감 사 위 원 회

주의요구 및 통보

제 목 동네 뒷산 공원시설물 시공 부적정

관 계 기 관 도봉구

〔그림 1〕 담화숲 시설물(앉음벽, 개비온 옹벽) 시공 현황

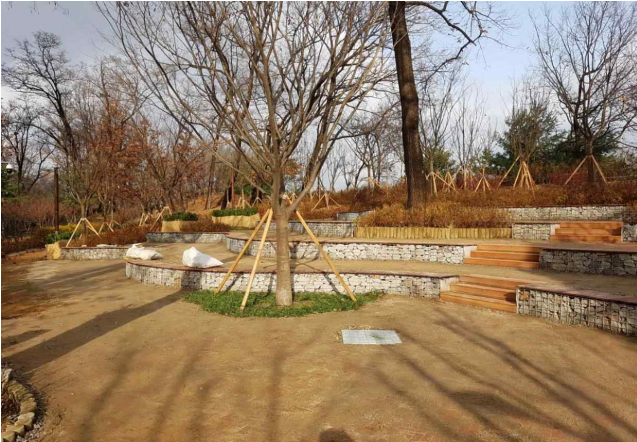
그런데 시공자는 아래 [그림 1] 과 같이 설계도서와 다르게 앓음벽 65m(감 13m), 개비온 옹벽 21m(감 11m)로 임의 시공하였고, 시공물량 변경에 따른 설계 변경 요청을 하지 않았다.

▲ 앉음벽 현황(설계 78m→ 실제 65m, 감 13m)

▲ 개비온 옹벽 현황(설계 32m→ 실제 21m, 감 11m)

그리고 발주자(공사감독자)는 2018. 12. 7. 감사 당일까지 앉음벽, 개비온 옹벽 등의 시설물이 설계도서대로 시공되었는지 확인·점검하지 않았으며, 2018. 11. 30. 준공기한 이전에 시공자에게 시공물량 변경에 따른 설계변경 요청을 지시하지 않는 등 공사감독 업무를 소홀히 하였다.

그 결과 시공자가 앉음벽, 개비온 옹벽을 설계도서에 미달되게 시공하고, 발주자(공사감독자)가 이에 대한 확인·점검 없이 준공하려 함으로써 공사비 13,531천원을 낭비 할 우려가 있었다.

도봉구(공원녹지과)에서는 설계도서와 다르게 시공한 사항과 이에 대한 공사 감독을 소홀히 한 사실을 인정하고 2018.12.14. 준공시 미시공된 수량(앉음벽 13m, 개비온 옹벽 11m)을 반영하여 감액완료(13,531천원) 하였다고 답변하였다.

② 담화숲 시설물(얇음벽, 개비온 옹벽)을 임의변경 시공한 시공사(소속 해당 건설 기술자)에 대하여는 「건설기술 진흥법」 제24조 제2항 및 같은 법 시행규칙 제19조에 따라 ‘주의’ 조치하시기 바랍니다. (통보)
